改善箇所説明図

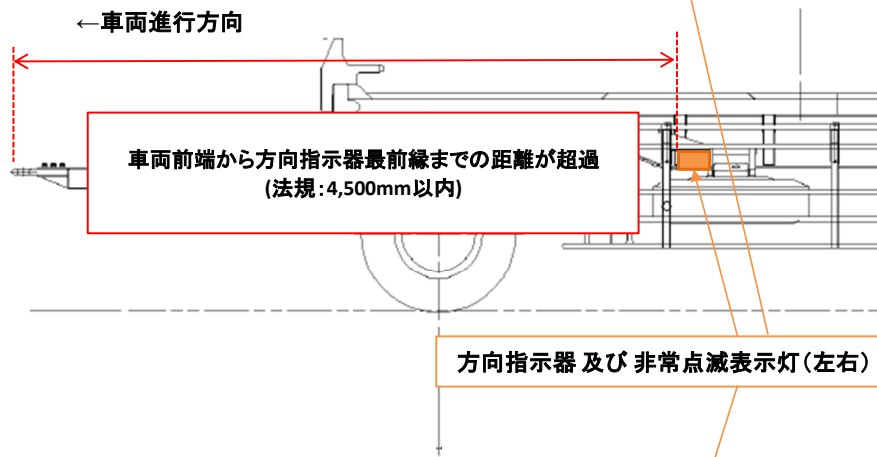
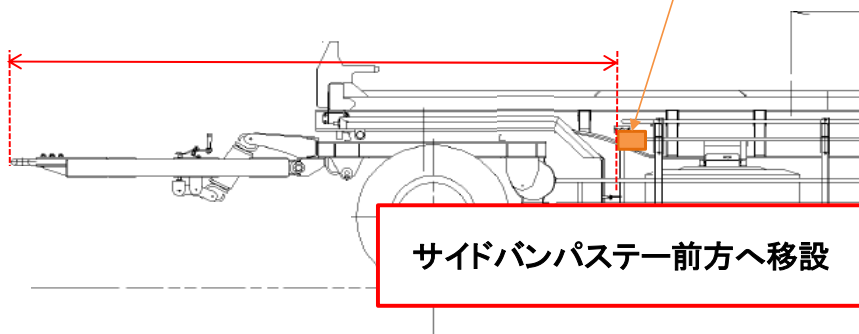
コンテナフルトレーラの両側面の中央部に備える方向指示器及び非常点滅表示灯において、設計検討が不十分だったため、自動車の前端からの距離が超過している。
このため、保安基準第41条及び第41条の3の基準に適合しない。

全車両、当該灯火器を前方に移設する。
